## OPINIA Nr 103/R/16

z wyników przeprowadzonych oględzin - ekspertyzy urządzeń ogrzewczo - kominowych

w Szczecinie, ul. Delegiennego Nr 67dotycząca mieszkania nr 12 Ob. Szczec. Towarzystwo Budow. Apotecznego

# SKIC SYTUACYJNY-ROBOCZY: (INWENTARYZACYJNY)

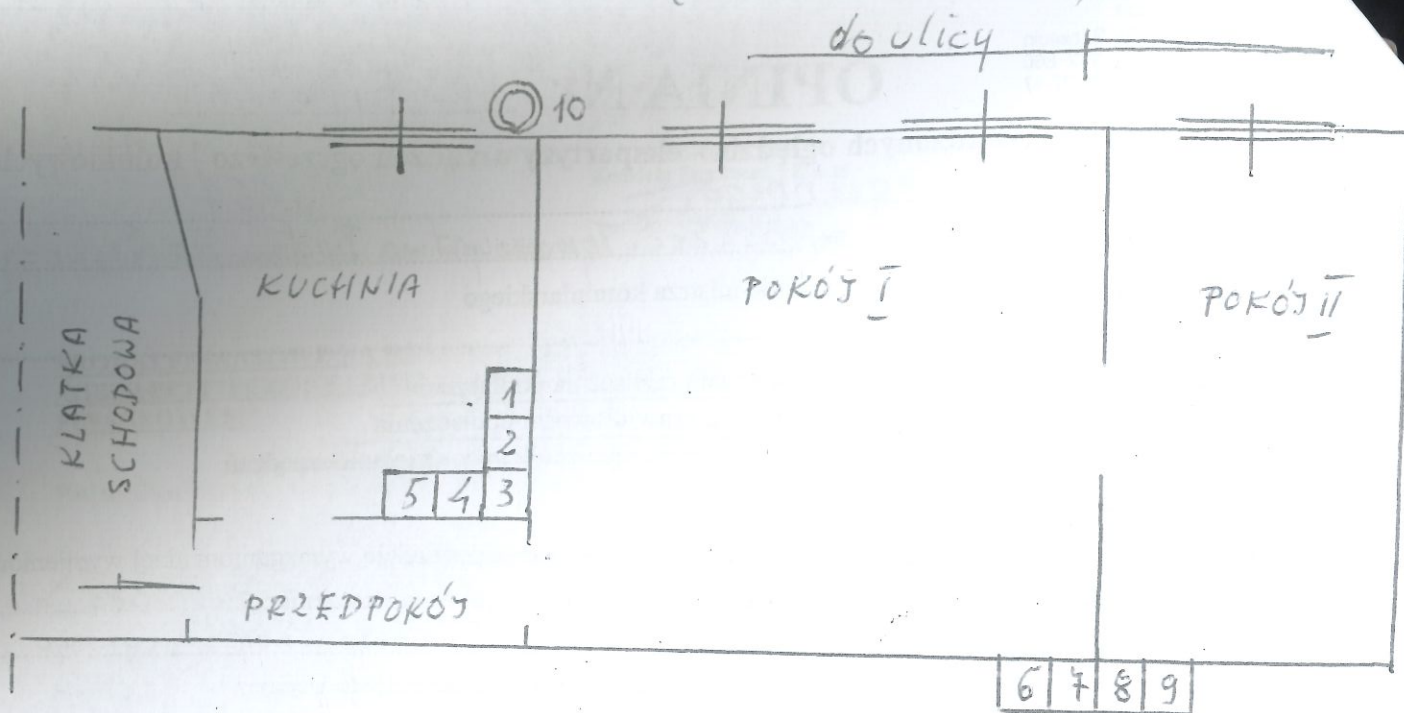
1. Przewód(y) Nr. 7 (Patrz szkic na odwrocie) odpowiadają - ~~nie odpowiadają~~ wymaganiom niżej wymienionych przepisów i może (~~moga~~) - ~~nie może (nie mogą)~~ być przeznaczony(ce) do podłączenia - ~~odprowadzenia~~ spalin gazowych z Kotła gazowego - dwufunkcyjnego Kondensacyjnego

po wyposażeniu przewodu kominowego w system powietrze - spaliny

2. Celem osiągnięcia prawidłowego funkcjonowania urządzenia należy wentylacje indywidualne z kuchni i z łazienki wykonać do indywidualnych przewodów kominowych nr 8 i 9 wg szkicu na odwrocie po wyposażeniu przewodów kominowych

3. Urządzenie(a) we wkładki kominowe z folii aluminiowej prawidłowo - ~~nie prawidłowo~~ gazowej w systemie „Alufol”
